ASUNTO: **"Informe Técnico No. 20-2021 - Revisión de la información aclaratoria del Estudio de Impacto Ambiental Categoría II "APROVECHAMIENTO HÍDRICO QUEBRADA LA MONTERA"**

INFORME TÉCNICO No. 20-2021

Asunto: Revisión de la información aclaratoria del Estudio de Impacto Ambiental Categoría II “APROVECHAMIENTO HÍDRICO QUEBRADA LA MONTERA”.

Nota: La imagen 3 es un recorte del plano 2003C09-DF-1200 (Anexo 04).

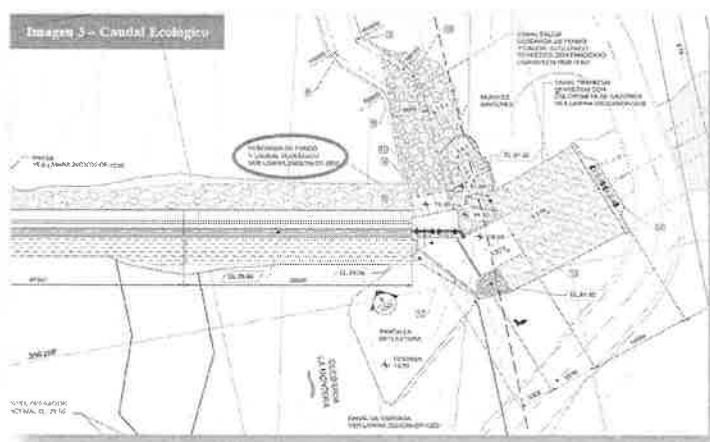
Respuesta b: El promotor realizó la aclaración solicitada, indicando lo siguiente:

“*De acuerdo a lo concluido en el documento “2003C09-S-001-DOC Informe de Disponibilidad de Recurso Hídrico - Aprovechamiento Hídrico de Quebrada La Montera” (anexo 07), durante la época seca, evidentemente, el caudal en la quebrada La Montera disminuye, presentando valores promedio mensual que pueden oscilar entre los 0.65 y 0.84 m³/s. El caudal considerado como ecológico (0.23 m³/s) pasará a través de las estructuras “Descarga de Fondo y Caudal Ecológico” que estará dispuesto en el margen derecho de la presa, tal como se muestra en la Imagen 3*”. (ver Informe DEIA-DEEIA-AC-0008-0202-2021 – pág. 10).

Análisis técnico: Consideramos que las respuestas detalladas por el promotor son válidas, ya que las mismas contemplan las correcciones y aclaraciones solicitadas.
